Wijzigingscode: ON-VTW-010		
Titel: Geïntegreerde tafelconstructie		
Versie: B	Prijs (excl. BTW):	n.v.t.
Datum: 23-11-2015	Status:	Definitief
Op verzoek van: <input checked="" type="checkbox"/> CBU <input checked="" type="checkbox"/> Provincie	Opgesteld door:

ON-VTW-010 Geïntegreerde tafelconstructie
Overzicht documenten

Basisdocument Tafelconstructie

Initial review of expanded Zuidgebouw

GIT; Stramienplan

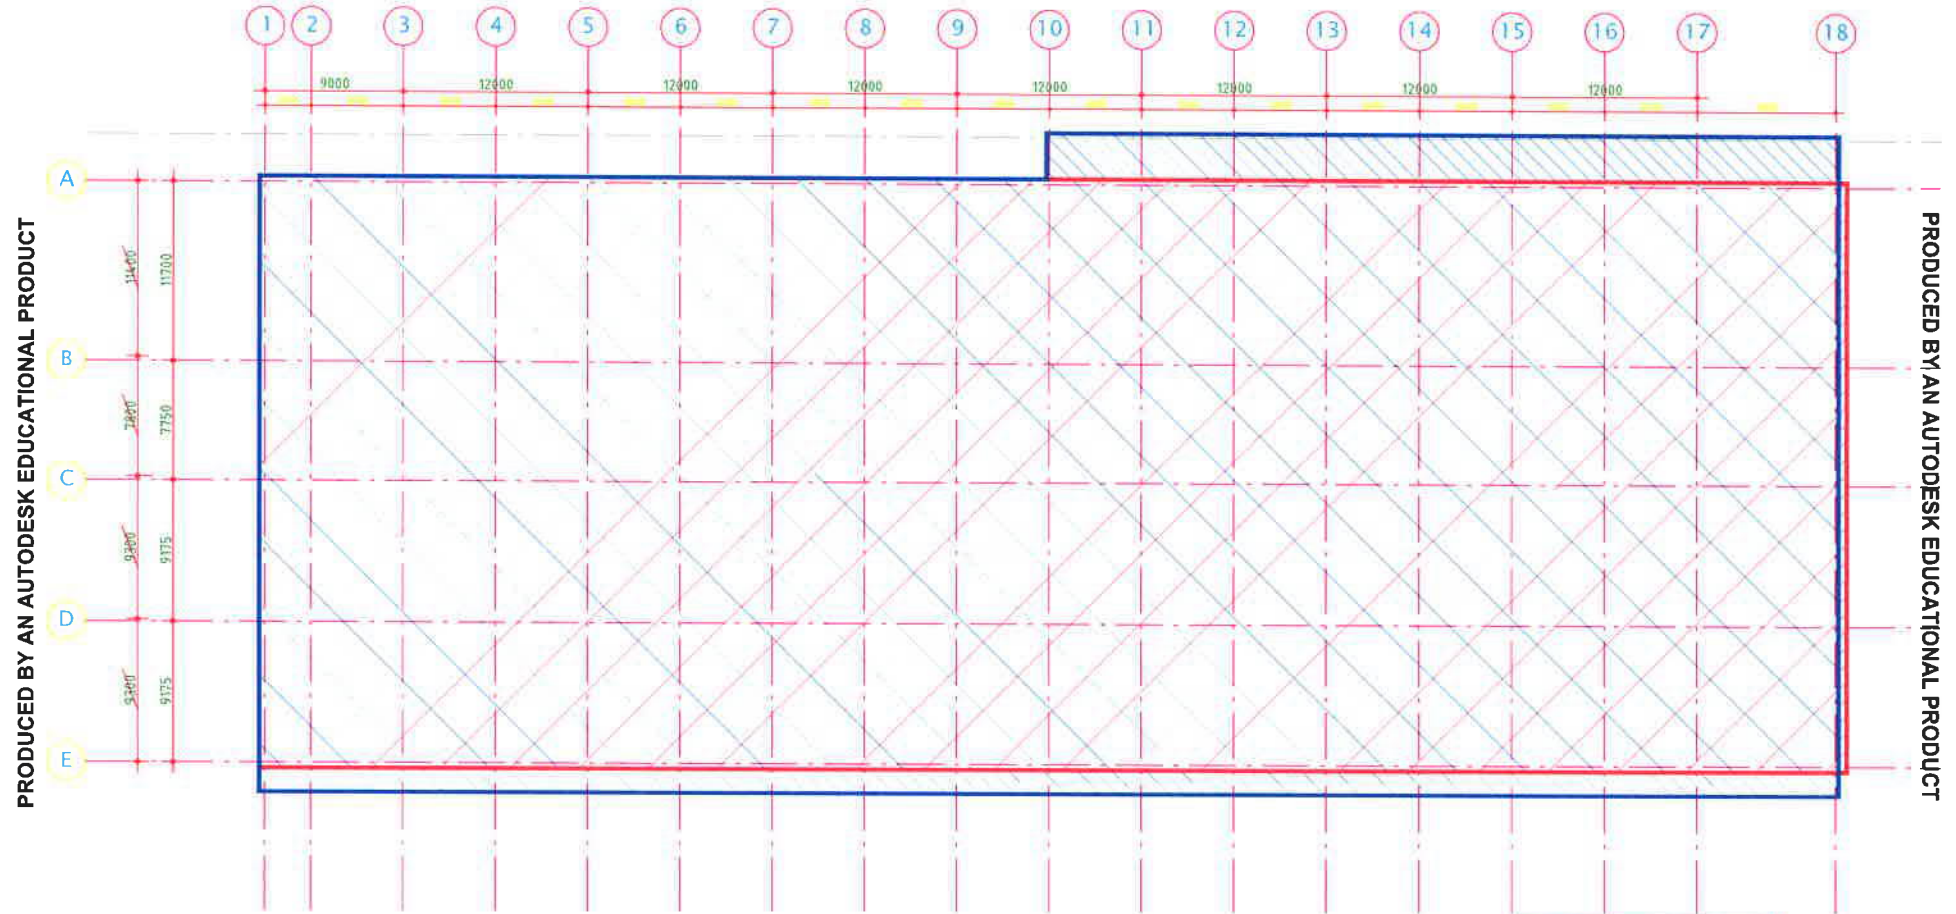
De GIT, blauw gearceerd, in zijn geheel stabiel.
 Tussen ABC en BAM zullen aanvullende afspraken/VTW gemaakt worden over de vergroting van de GIT ten opzichte van de GGD, zie demarcatie.
 Verschil in m2 GIT / GGD onder voorbehoud van inpassing bestemmingsplan, risico Opdrachtgever
 Verschil in lengte en breedte onder voorbehoud van inpassing bestemmingsplan, risico Opdrachtgever
 Zonder goedkeuring bestemmingsplan vereist de GIT aanpassingen/VTW welke nader bepaald dienen te worden

GGD; +/- 3970m²

GIT; +/- 4260m²

GIT; Werkterrein

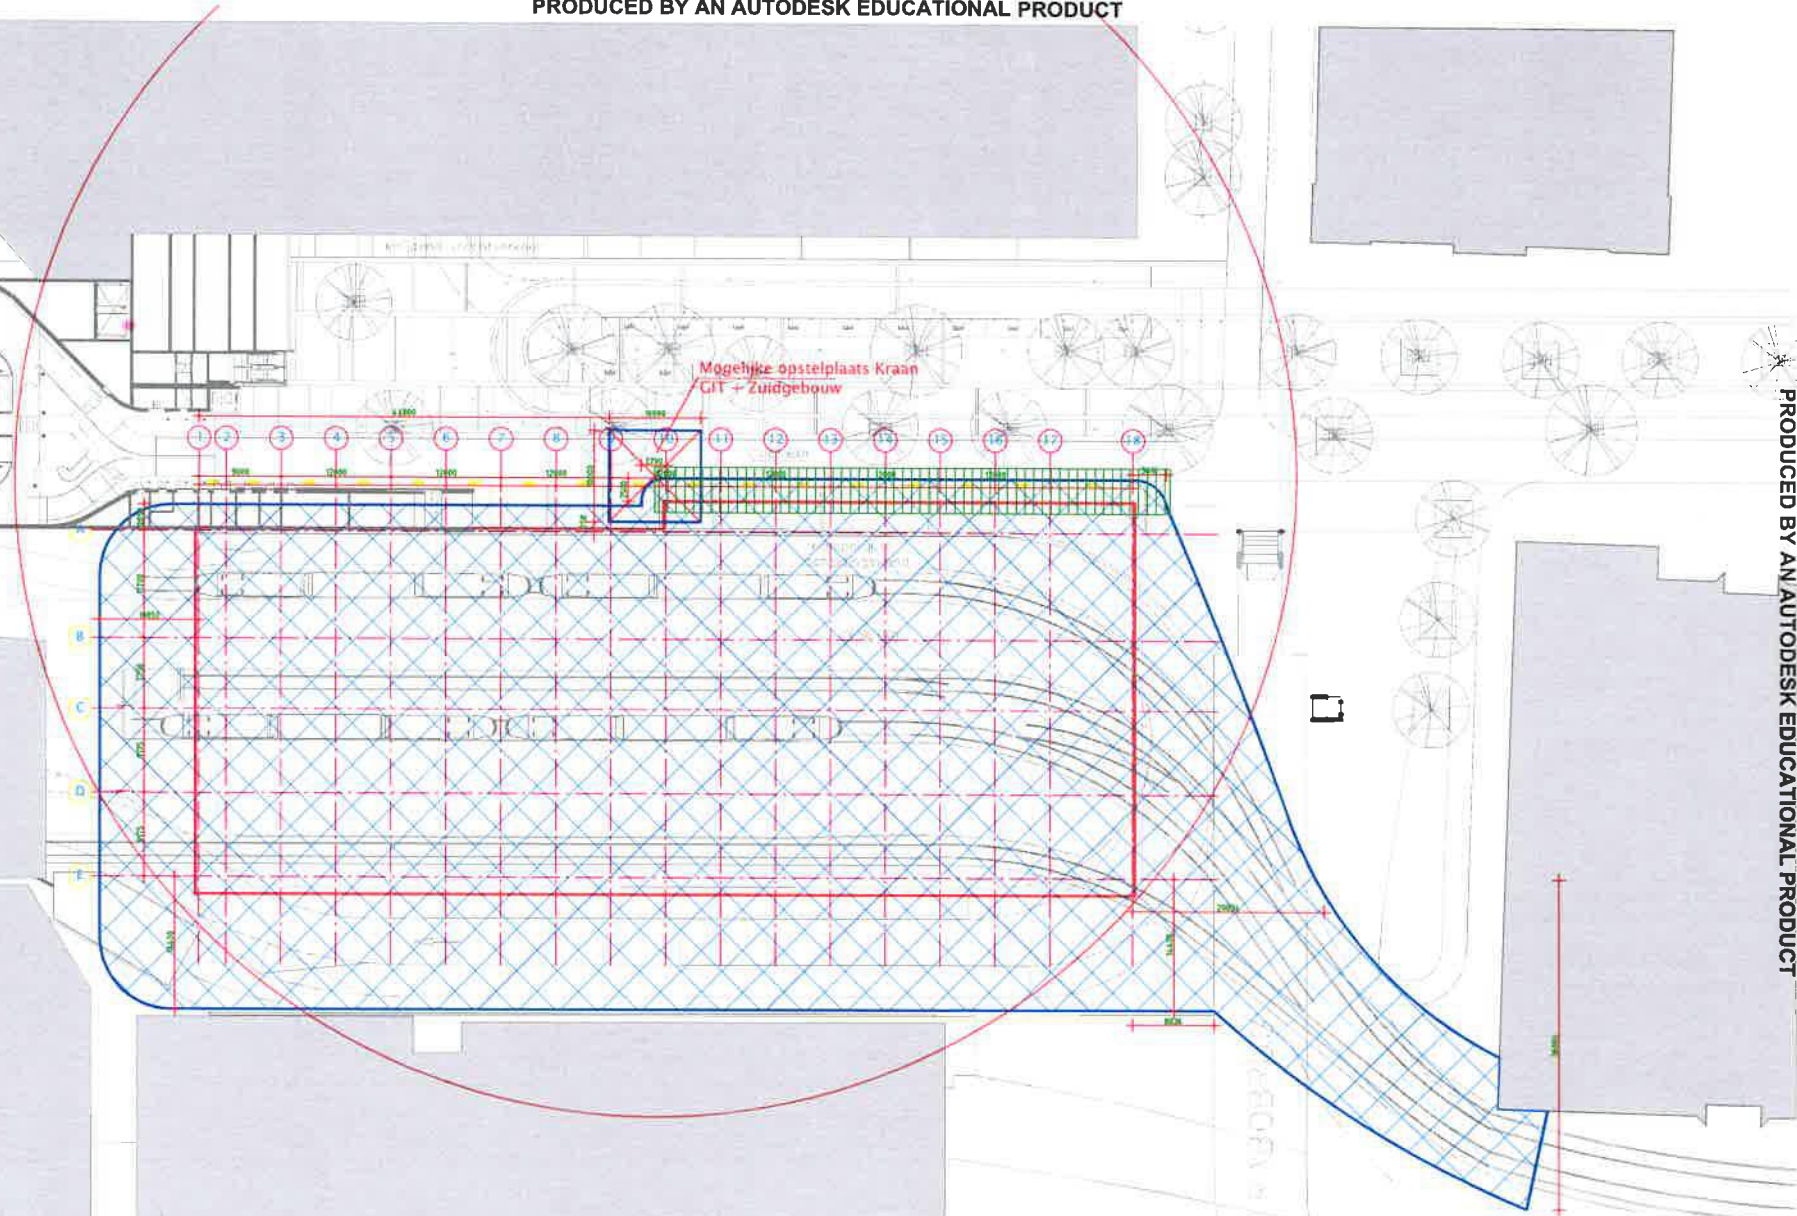
Door de vergroting van de GIT dient er meer bouwterrein beschikbaar te zijn dan de primaire uitvraag. Faseringen/voorwaarden conform hoofdovereenkomst en ON-VTW-10

Werkterrein met mogelijk latere ter beschikking als verwoordt in ON-VTW-10
 Contouren GIT
 Werkterrein
 Schaal 1:500

Figure 3.1: Visibility of different objects in relation to the DKE. Light blue is the centre of the tram tracks, columns are the black bullets, purple are the various visibility lines, in black is the bus route. The number 31 is the approximate stopping distance of a tram to the bus tracks.

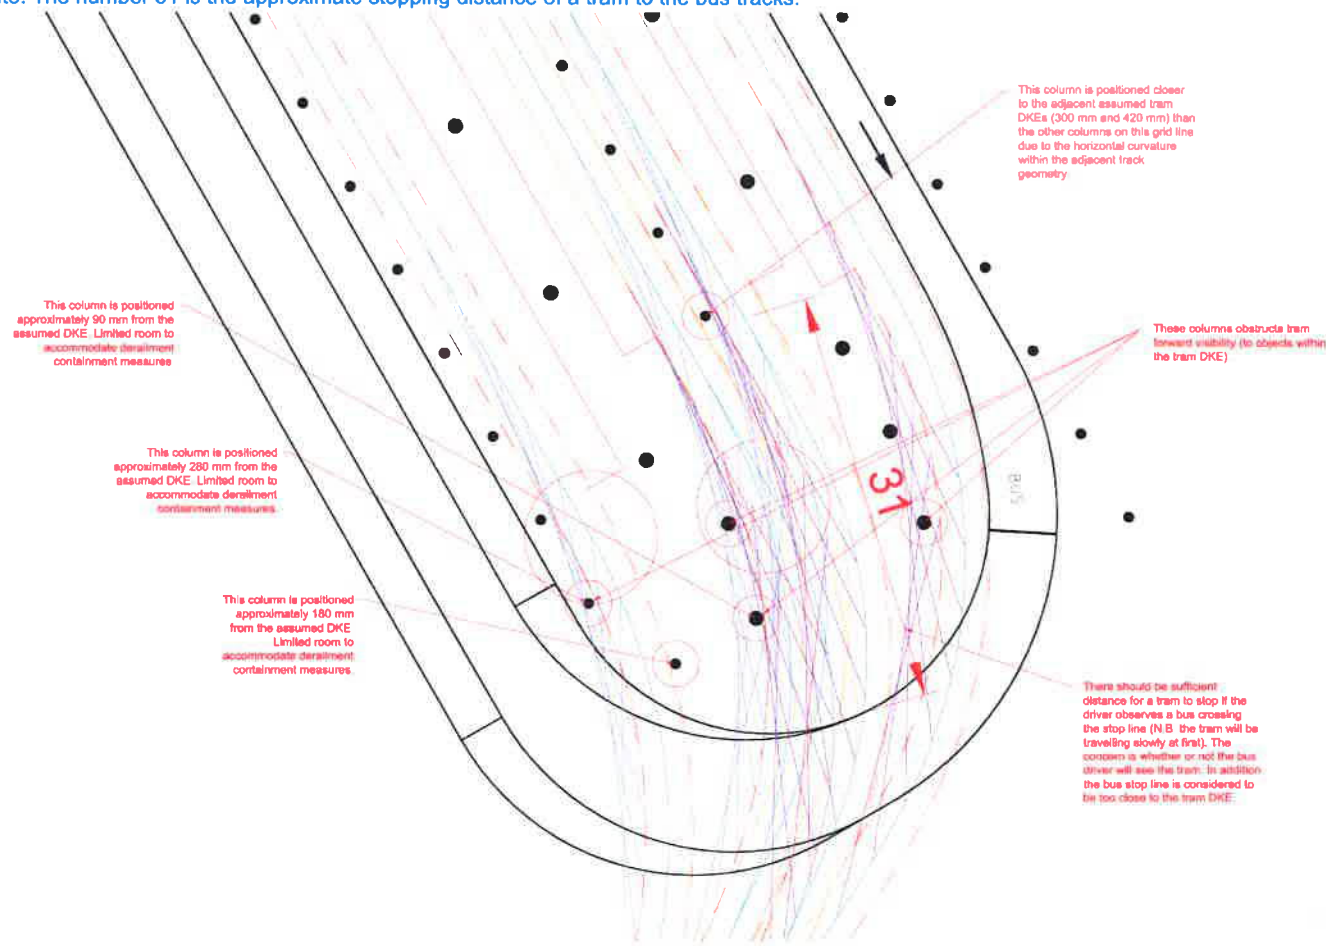
1. **Conflict tram-person:** Several of the proposed columns obstruct forward visibility for the tram and are positioned within 600mm of the DKE of the tram, as can be seen in the attached drawing (the purple lines represent the tram sightlines). A person could potentially be hidden from the driver's view behind the relatively large (1100mm) columns. It should be reconsidered to place these columns at a larger, minimal 600mm lateral distance from the DKE to improve visibility of the tram driver.

Repositioning of the column is strongly advised and would significantly reduce the risk of a person being struck by a tram. Repositioning or alternative measures require a detailed analysis of the forward splays, impact of mitigation measures, verification with the operator about required visibility beyond the DKE.

The attached drawing identifies structural columns located at the south end of the stop that are closer than 600mm from the DKE, including two with a lateral clearance of approximately 90mm and 180mm. This leaves virtually no room for any mitigations measures and it is strongly advised to relocate these columns. It is recommended that the lateral clearance to the columns is at least 600mm where practicable and this may have to be greater in order to prevent the column, and any protection measures, from obstructing visibility splays. At an offset of 600 mm, the column should ideally be designed for tram impact loading, as is discussed above.

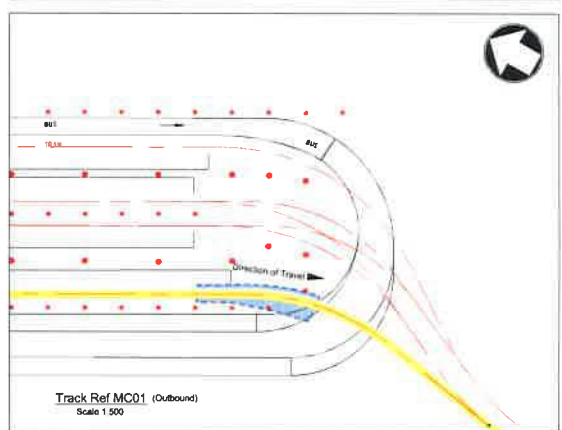
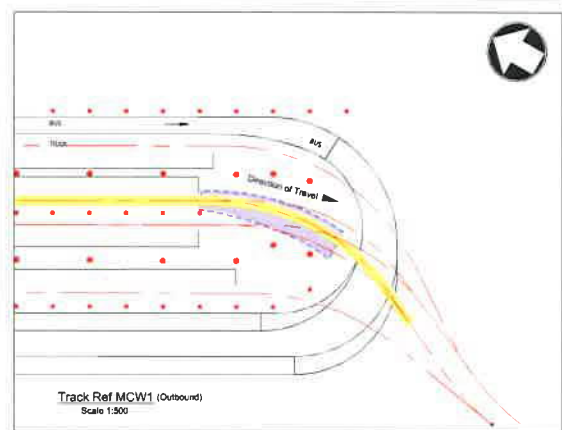
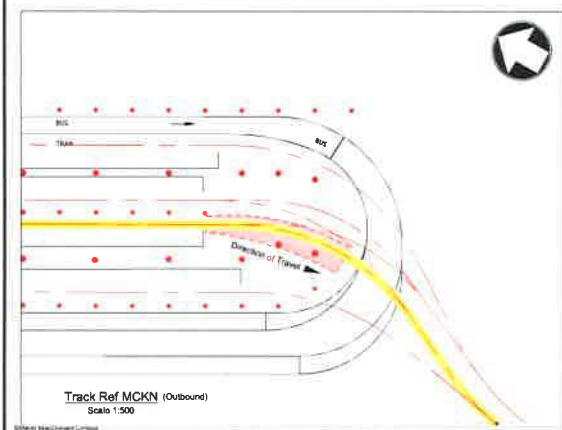
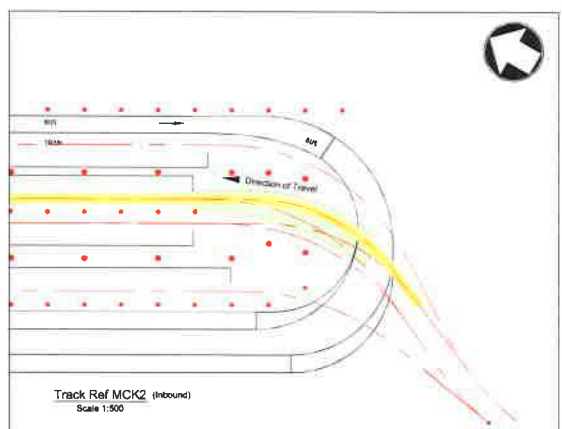
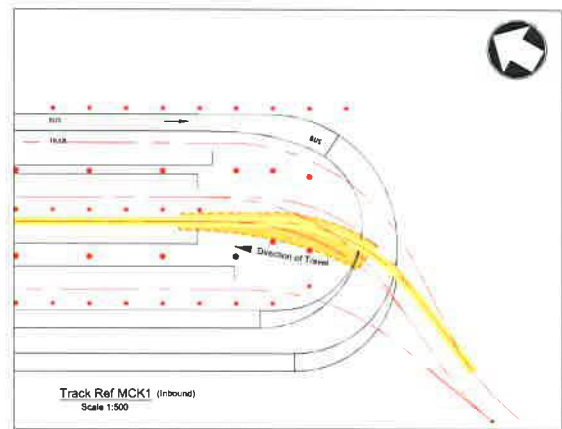
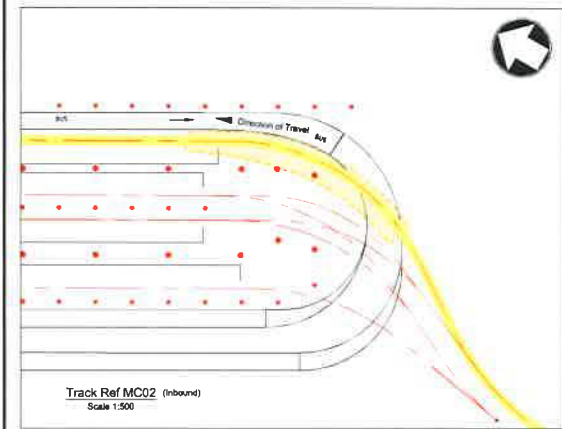
Attached is an example of a drawing showing forward visibility and distance between PVR which is expected to be drafted in redesigning the columns.

- Notes
- The purpose of this drawing is to present a series of visibility splays associated with a tram forward visibility assessment related to the area located at the south end of the proposed tram stop. It must be noted that the assessment is limited to visibility between trams and objects located within the tram developed kinematic envelope. This drawing does not present all the relevant visibility splays, such as those associated with tramway signals and track crossings.

GIT; Demarcatie

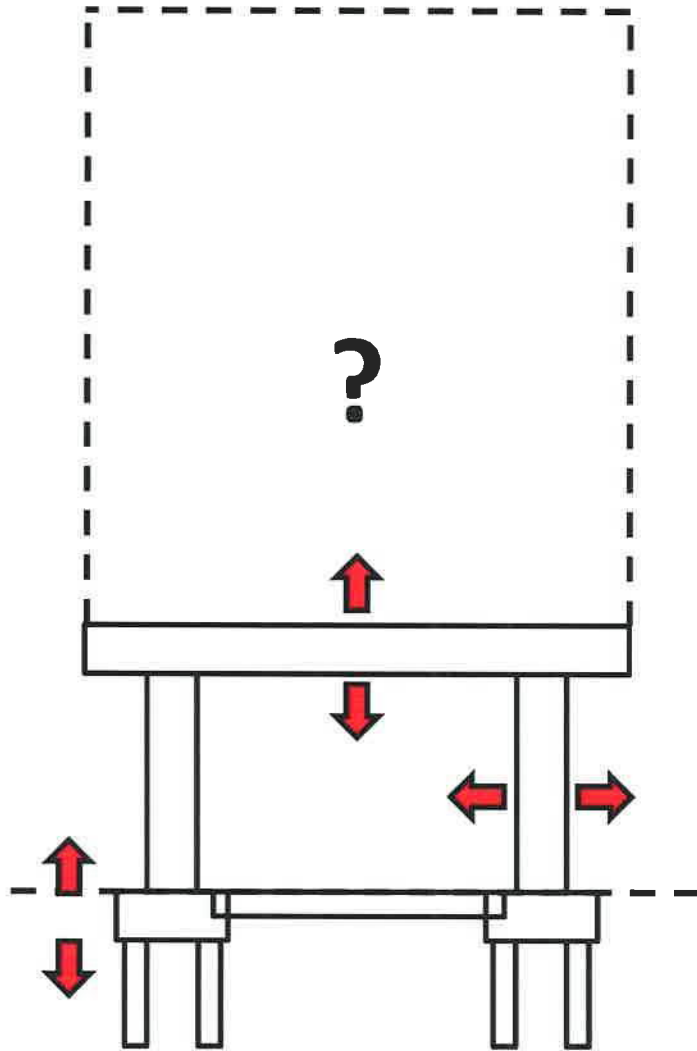
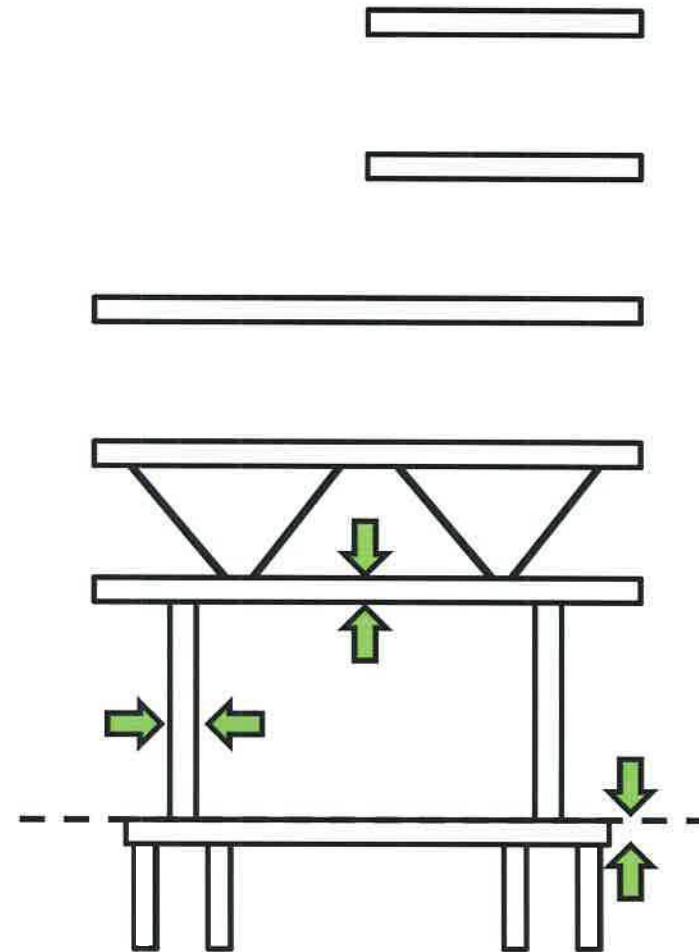
'GGD'
Als opgenomen OG-VTW-26

'GIT'; de optimalisatie
Als bedoeld in ON-VTW-10
